Remarques suite à l'enquête publique PLU 2022

Association Le Phare

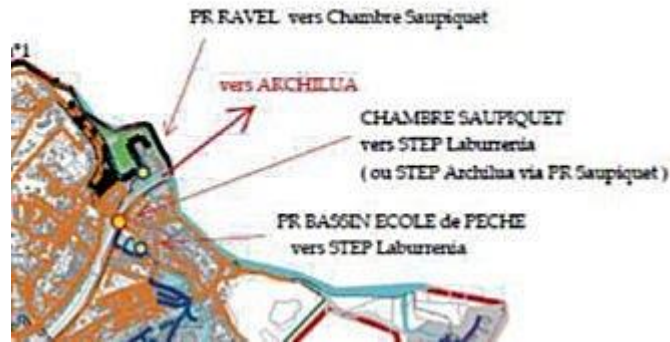
- Sur le document "**1.3 – Diagnostic communal**" à la page 95 le schéma d'assainissement des communes de Ciboure et Urrugne laisse voir qu'une petite partie des eaux usées vont vers la station d'Archilua (via PR Saupiquet) contrairement à ce qui est décrit dans le paragraphe 5.5.1.1. à la page 92 où il est affirmé que tous les effluents de Ciboure vont vers la station de Laburrenia.
